SCHAERBEEK/WOLUWE-SAINT-LAMBERT. Boulevard Auguste Reyers, Square Vergote

DEMANDE DE PERMIS D'URBANISME : Réaménager complètement le boulevard Reyers en tenant compte des modes actifs et en recréant des voiries centrales en lieu et place de l'ancien viaduc

Avis de la CRMS

Vue aérienne du site de la RTBF/VRT, 1969 (© Bruciel : Régie des Bâtiments), situations existante et projetée (extraits du dossier)

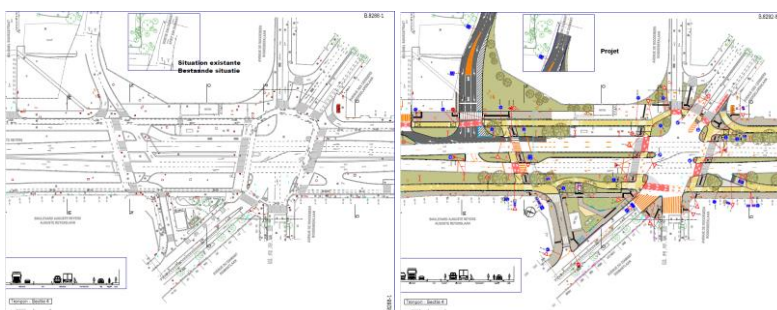
- L'avenue Emile Max est la voirie principale (24m de large) d'un plan dressé en étoile en 1903-1904 dans l'axe de l'ancien Tir National (actuelles RTBF/VRT et futur Mediapark). Malheureusement, le réaménagement, très fonctionnel, de son débouché sur le boulevard gommara tout l'intérêt de cette perspective créée comme les rues voisines pour mettre en valeur le Tir National d'origine. La CRMS demande de revoir cet aménagement en le magnifiant car il deviendra le lien privilégié entre Mediapark et le Schaerbeek de la première couronne. Elle demande de tenir compte aussi de la présence des arbres existants dans l'aménagement de la traversée.

Situations existante et projetée (extraits du dossier)

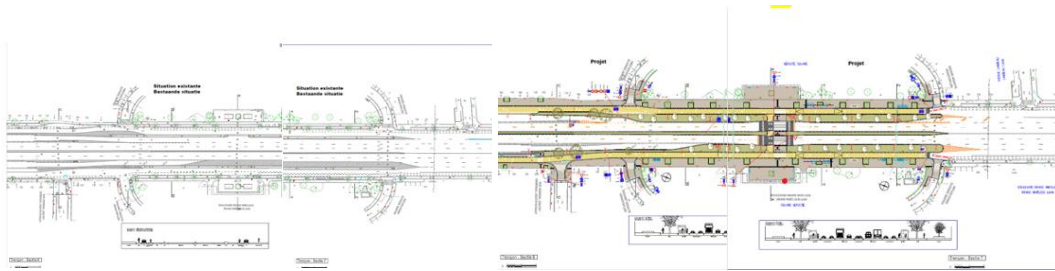
- Malgré quelques verdoiements complémentaires, le projet se limite à de légères retouches par rapport à l'aménagement existant chaotique créé dans la foulée de la démolition du viaduc. La CRMS demande de revoir et de remanier le carrefour pour rétablir les alignements d'arbres et assurer la lisibilité de cet axe continu à cet endroit particulièrement stratégique du boulevard.
